AYUNTAMIENTO DE
PEDREZUELA

EXPEDIENTE:2.022/268	PARCELA:	REG. ENTRADA Nº:	FECHA: 2022_05_03
SOLICITANTE:	CORPORACIÓN MUNICIPAL		TELF:
SITUACIÓN:	VARIANTE A-1.		
ASUNTO:	INFORME SOLICITUD ACONDICIONAMIENTO VARIANTE A-1. GLORIETA.

INFORME TÉCNICO

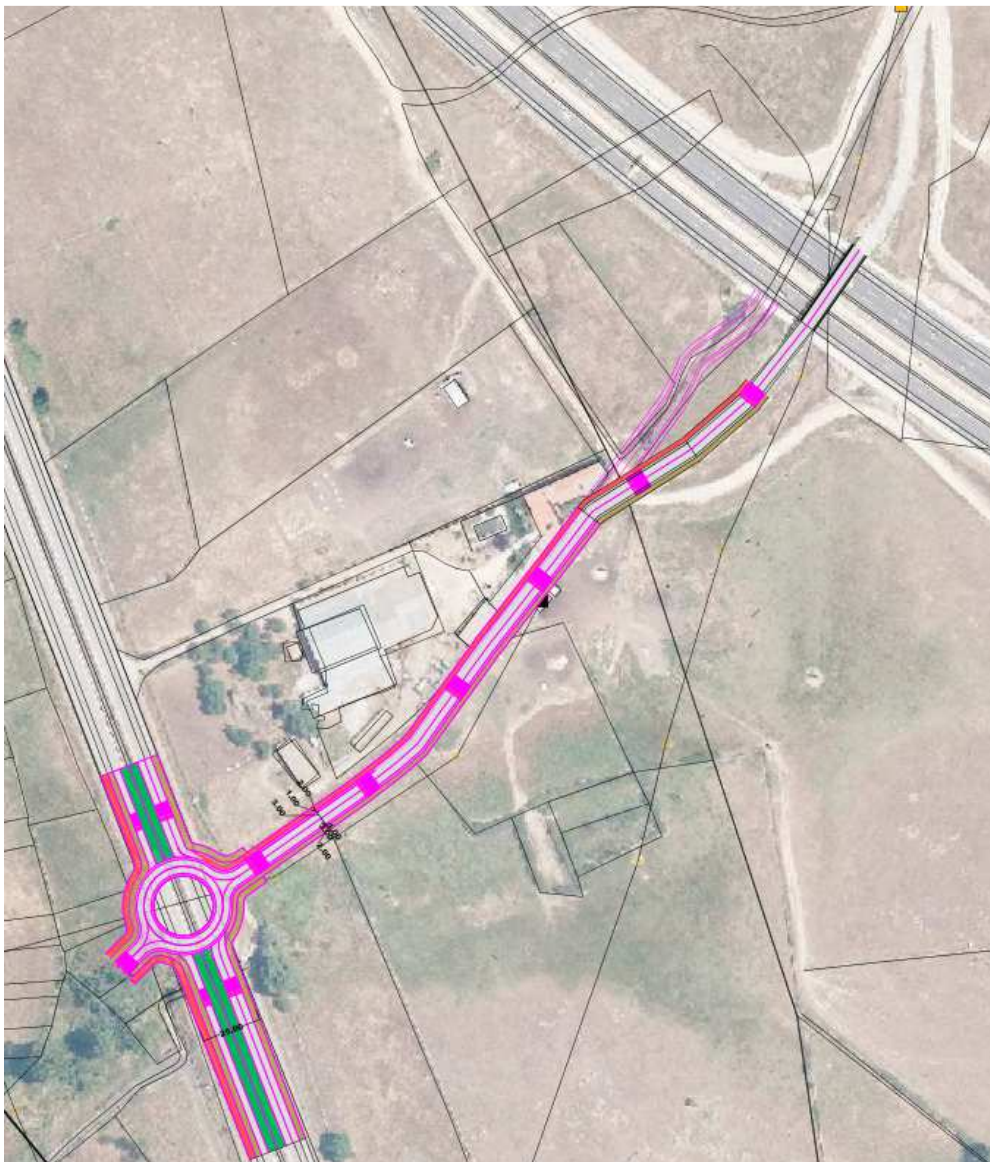
Inicialmente por no estar aprobado ni siquiera el avance nos e tiene en cuenta la necesidad de ejecutar una glorieta que conecte la zona actual dónde se ubica el colegio Santa Ana y la futura zona industrial de acuerdo al siguiente plano que adjuntan los redactores del PGOU.

La propuesta de la dirección general es la siguiente:

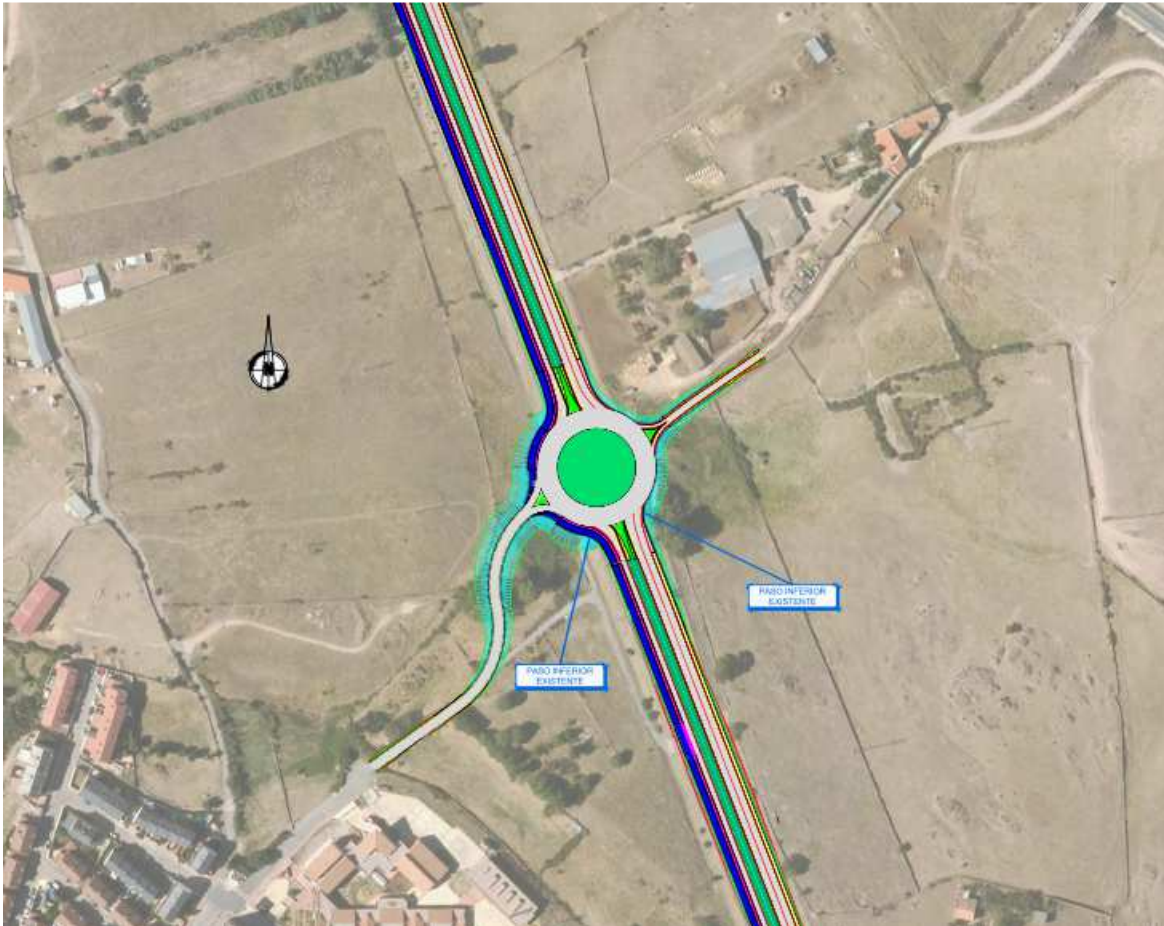
Girada visita de inspección con los técnicos de la Dirección general se constata que la proyección de la glorieta provoca el cegado de un paso subterráneo que da salida a un arroyo, con lo cual se propone de acuerdo con los citados técnicos desplazar la glorieta para evitar este problema y reducirla de tamaño esperando por parte del Ayuntamiento la propuesta final por parte de la dirección general en el momento de la redacción del presente informe.

1. **Informar favorablemente la recepción de las obras de acondicionamiento condicionada su aceptación por parte del ayuntamiento mediante la fórmula de recepción provisional o similar a la ejecución de la glorieta antes referida, deviniendo nula la citada recepción en caso de no ejecutarse la misma.**

2. **La obra de la glorieta llevará aparajada el acondicionamiento de la zona de camino paralela a la actual vaquería por parte de la dirección general de carreteras en la longitud que consideren los redactores sin que la zona de conexión con la calle Polideportivo sea de obligatoria ejecución hasta la ejecución del sector contemplado en el PGOU que lo asumirá como carga de desarrollo del mismo en forma de viario.**
